Modulo per la presentazione delle osservazioni per i piani/programmi/progetti sottoposti a procedimenti di valutazione ambientale di competenza statale

ID: Codice procedura (ID_VIP/ID_MATTM) 10066

Progetto per la realizzazione di un impianto per la produzione di energia mediante lo sfruttamento del vento nel territorio comunale di Tuscania e Viterbo (VT). Potenza nominale 129,6 MW. Codice pratica MYTERNA n. 202300259

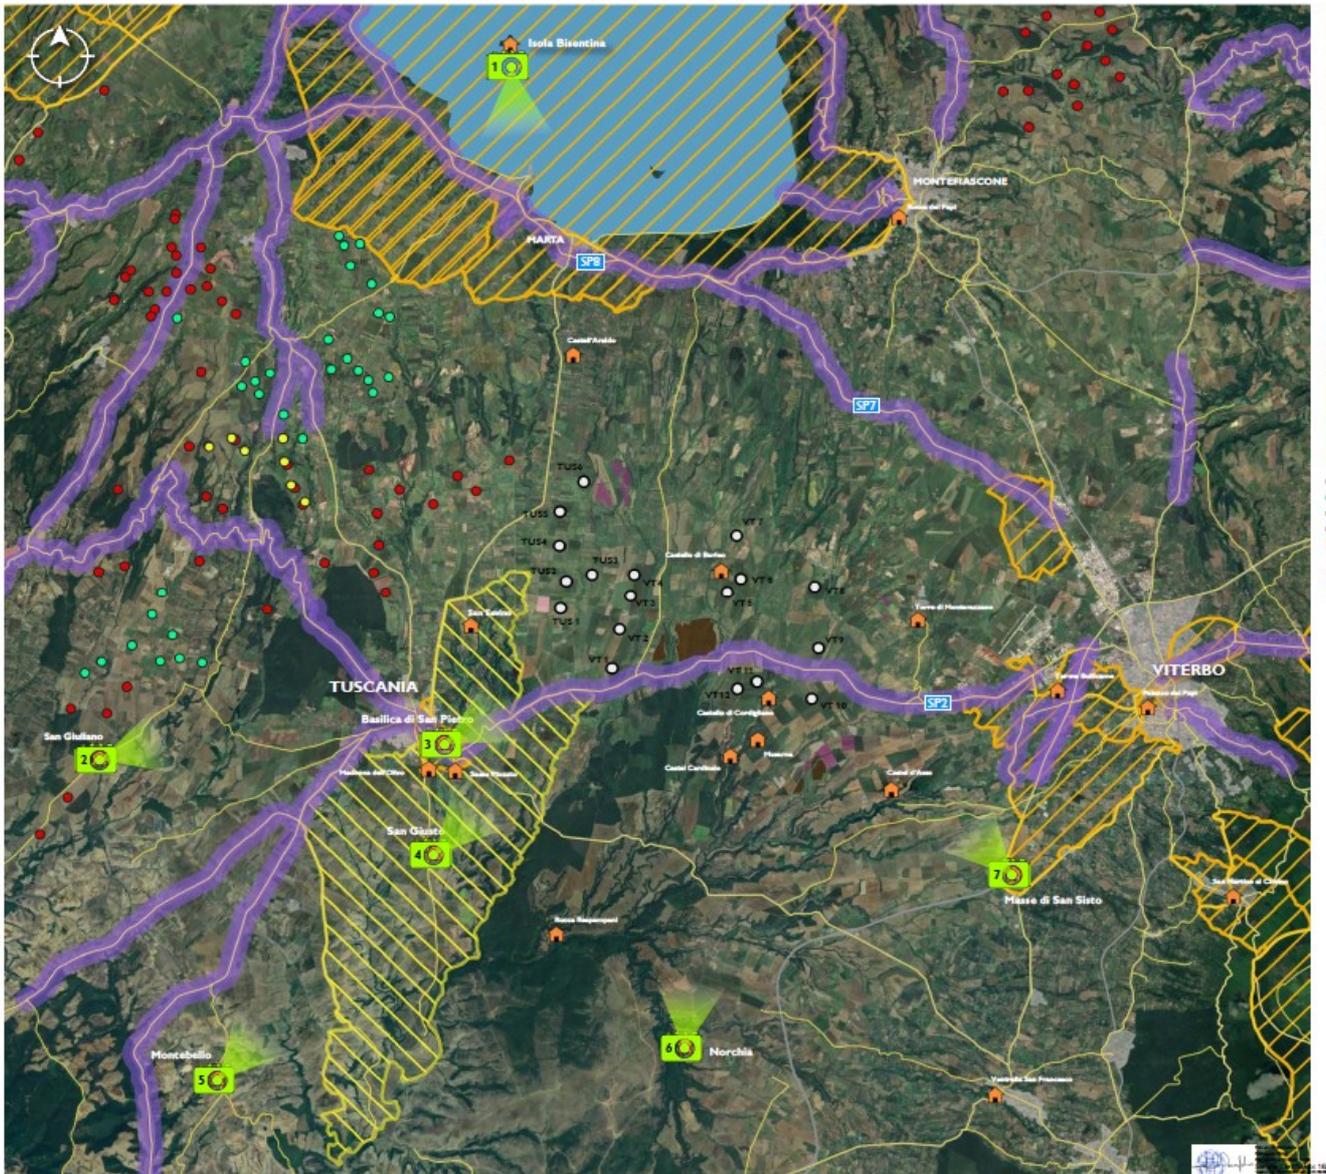
Per queste ragioni esso presenta delle incompatibilità con vari sistemi di paesaggio presenti nella zona, e in particolare con il paesaggio agrario di valore che interessa buona parte del territorio in cui si inserirebbe l'impianto con gli aerogeneratori e il paesaggio di particolare valore dove insisterebbero le opere pertinenti dell'impianto. Inoltre come vedremo la zona in cui si inserirebbe l'impianto è in parte vincolata ai

sensi dell'art. 136 del CBC per il suo notevole pregio paesaggistico come dimostra anche la seguente mappa prodotta dalla proponente.

Mappa del documento WON017_ES_9_5_2_2. La mappa mette in evidenza le zone paesaggistiche di notevole interesse pubblico ex art 136 del Lago di Bolsena e della città di Viterbo e la zona archeologica del Comune di Tuscania in mezzo alle quali si verrebbe a trovare l'impianto eolico industriale in cumulo con una sola parte di altri impianti FER.

Figura 1. Stralcio carta "Natura 2000" dal sito del ministero Ambiente che illustra la parte della Rete Natura 2000. Le zone con linee in blu sono le ZPS che comprendono le ZSC (parti con linee rosse). Simbolo dell'  in cui è ubicato l'impianto eolico industriale "Tuscania - Viterbo".

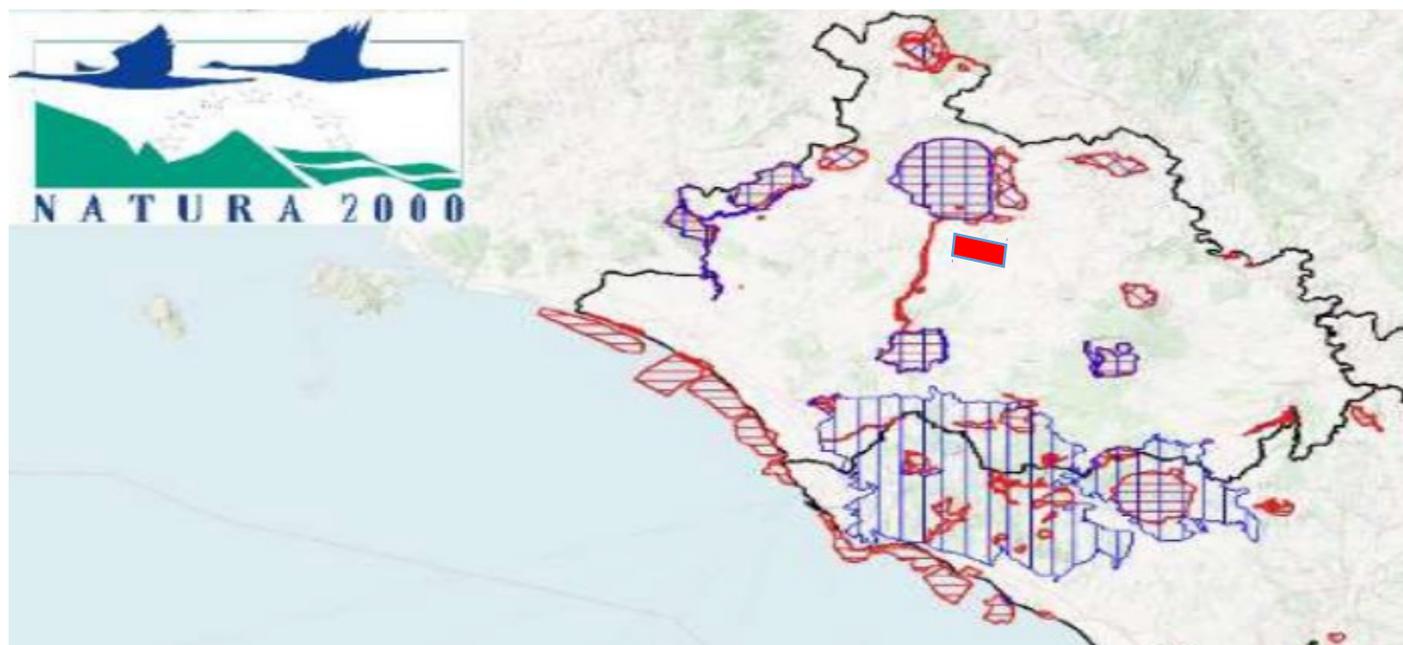
Nel caso dell'impianto eolico in oggetto l'area di intervento ancorchè formalmente esterna alla rete Natura 2000 viene a localizzarsi in diversi punti a distanze notevolmente ridotte rispetto a siti della Rete Natura 2000.

Appare contestabile l'affermazione nello studio ES.10.1 (Valutazione di Incidenza, pag. 35) Secondo cui l'intervento in oggetto non interferisce con aree vincolate in quanto gli aerogeneratori non rientrano in nessuna zona destinata a Sito d'Importanza Comunitaria (SIC), a Zone a Protezione Speciale (ZPS), ai sensi della Direttiva 79/409 CEE, e Important Bird Areas (IBA). Dalle planimetrie riportate nello studio appare infatti che un numero consistente degli aerogeneratori facenti parte dell'impianto si trovino a distanze veramente minime, addirittura poche centinaia di metri dalla ZSC IT6010020 - Fiume Marta, e comunque per le sue dimensioni ed estensione, il progetto viene a configurarsi come vera e propria barriera fra zone di protezione ed in particolare molto importanti per l'avifauna. L'assenza formale di core areas non significa infatti che non esista una rete di interrelazioni ecologiche tra queste zone e siti Natura 2000 più o meno vicine.

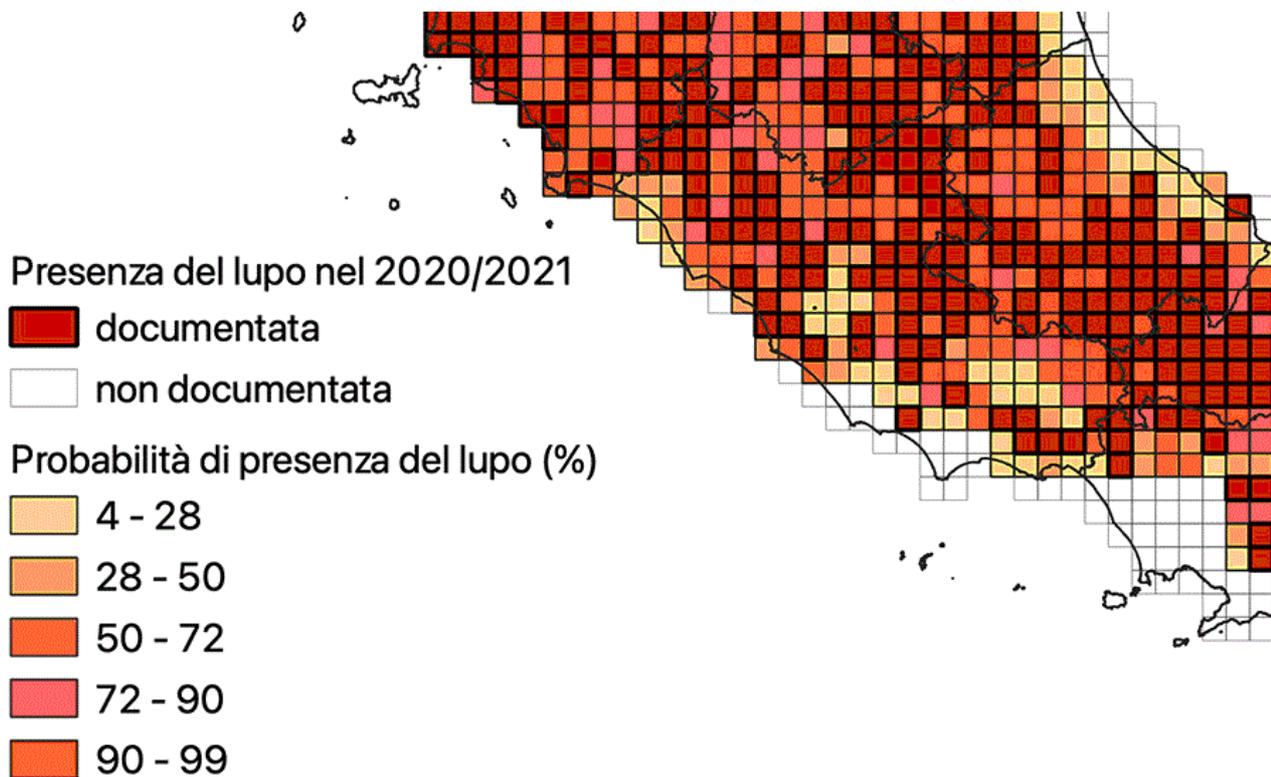
(Documento ES 10.7) dove l'analisi delle connessioni ecologiche è limitata allo stretto spazio limitrofo all'area dell'impianto escludendo aree importantissime come le ZPS del Lago di Bolsena e isole Bisentina e Martana e l'area importantissima a livello regionale del comprensorio Tolfetano-Cerite- Manziate, tra le quali l'impianto verrebbe a collocarsi.

Stessa sottostima, se non negazione del ruolo delle connessioni fra aree naturali si ritrova nell'affermazione: *“Nel caso in esame, sulla base della caratterizzazione degli aspetti naturalistici dell'area si rilevano impatti sostanzialmente nulli per gli habitat naturali di interesse comunitario, poiché la realizzazione dell'intervento non prevede alcuna azione a carico di habitat naturali (pag. 71).”*
